# **PARECER DA COMISSÃO DE AVALIAÇÃO**

## **ESTUDO DE IMPACTE AMBIENTAL DO PROJECTO**

**“CONJUNTO TURÍSTICO “NA PRAIA” (UNOP 7 E UNOP 8 DO PU DE TRÓIA)**

### **ESTUDO PRÉVIO**

Figura 1 – Área de Influência direta do projeto sobre a condicionante “Perigosidade de Incêndio florestal” (muito elevada a elevada)

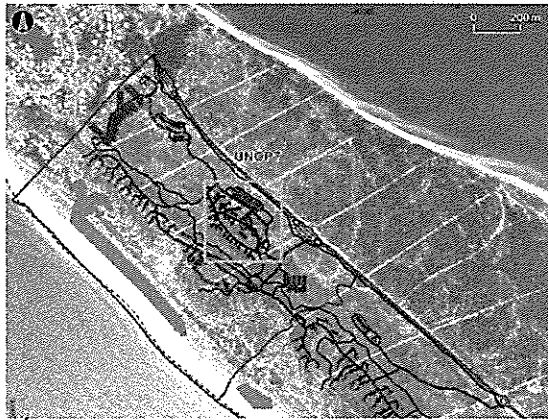
Deste modo, na área de influência direta do projeto (98 hectares), que é onde se concentrarão as atividades construtivas (em apenas cerca de 16 destes 98 hectares), aplicam-se, especificamente, as condicionantes, servidões e restrições de utilidade pública relativas à perigosidade de incêndio florestal e faixas de gestão de combustível, devendo ser dado cumprimento ao constante nas disposições legislativas no âmbito do Sistema Nacional de Defesa da Floresta contra incêndios, em particular do disposto no Decreto-Lei n.º 124/2006, de 28 de Junho, com a redacção dada pelo Decreto-Lei n.º 17/2009, de 14 de Janeiro, no estipulado nos seus artigos 15º e 16º referente, respectivamente, às “redes secundárias de faixas de gestão de combustível” e “condicionalismos à edificação”, assim como implementação das medidas de defesa contra incêndios florestais em cumprimento do constante no Plano Municipal de Defesa de Floresta Contra Incêndios do concelho de Grândola.

De acordo com a implantação do projeto, especificamente no limite nascente foi proposta uma área de estacionamento enquadrada com áreas verdes (com cerca de 3,4 ha) que coincidem com a faixa de gestão de combustível confinante à urbanização de Soltroia.

Figura 2 - Carta de Valor Ecológico (Fonte: EIA)

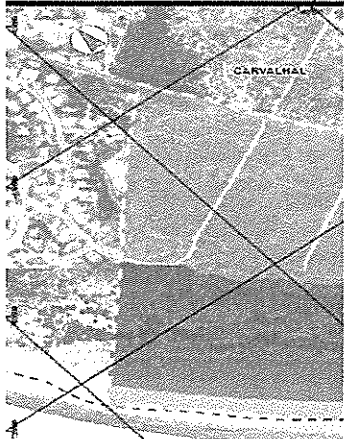
- **A área em causa está classificada, no EIA, como pertencente ao sistema dunar e com um elevado valor ecológico, o que, no seu entender, associado ao facto de estar previsto no PP da UNOP 7 como zona verde de enquadramento, "devia levar o próprio PP a manter essa faixa no seu estado natural atual, sem estacionamento automóvel ou qualquer outra construção"**.
